TRELCA-308-16

Asunto: Convocatoria UPME STR – Tercer Transformador El Bosque 220/66kV (Convertible a 110kV) – 150MVA. Solicitud de Información Técnica.

Nos permitimos dar alcance a cada uno de los numerales del comunicado registrado con número 20161530013451 de fecha 30/03/2016, mediante el cual la UPME solicita información de la convocatoria UPME STR-07 de 2015, en relación a la Convocatoria UPME STR – Tercer Transformador El Bosque 220/66kV:

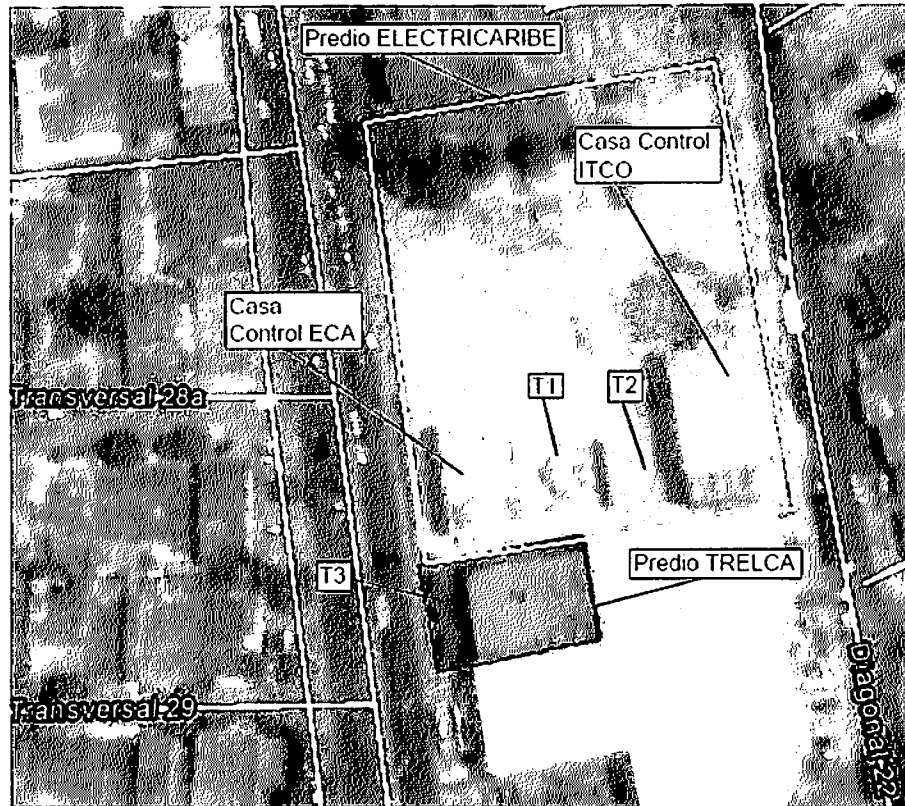
- b. Si el Consorcio TRELCA realizará su proyecto en predios aledaños a la subestación el Bosque, indicar si cuenta con terreno disponible para las facilidades del proyecto del asunto, al menos para la conexión de un transformador 220/66 kV (convertible a 110 kV) - 150 MVA y su bahía de transformación 66 kV. Si cuenta con el espacio mencionado indicar el estado y condiciones del terreno, adecuaciones realizadas y necesarias, módulo común y demás características de los espacios de reserva, con las que se entrega o de las que se dispone. Si no se cuenta con espacio, por favor señalar si existen predios aledaños que podrían ser utilizados para tal fin, se aclara que esto último no compromete al Consorcio Trelca.

Respuesta: Para la convocatoria STR –Tercer Transformador El Bosque 220/66kV (Convertible a 110kV) TRELCA dispone para la venta de un lote contiguo a la subestación, con un área de alrededor de 565m2. El valor del lote es de MIL NOVECIENTOS MILLONES (COP 1.900'.000.000) constantes de diciembre de 2016 sin incluir IVA, los cuales se actualizarán a la fecha de facturación con el Índice de Precios al Productor (IPP) certificado por la entidad competente.

En la siguiente figura se puede observar la localización del lote:

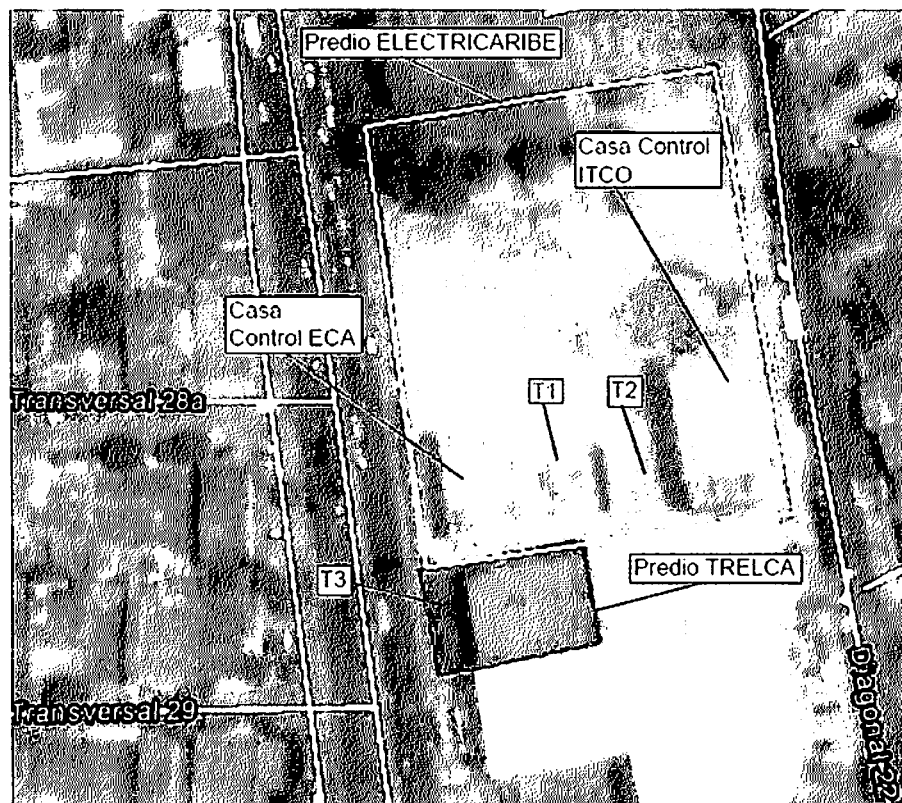
- h. Figura bajo la cual se dará acceso al espacio disponible (alquiler, venta, comodato, etc), y costos, si aplica.

Respuesta: Para la convocatoria STR –Tercer Transformador El Bosque 220/66kV (Convertible a 110kV) TRELCA dispone para la venta de un lote contiguo a la subestación, con un área de alrededor de 565m2. El valor del lote a precios 2016 es de \$1.900'.000.000 (Mil novecientos millones de pesos), valor que deberá ser actualizado con el IPC, el valor no incluye IVA ni gastos de traspaso. En la siguiente figura se puede observar la localización del lote:
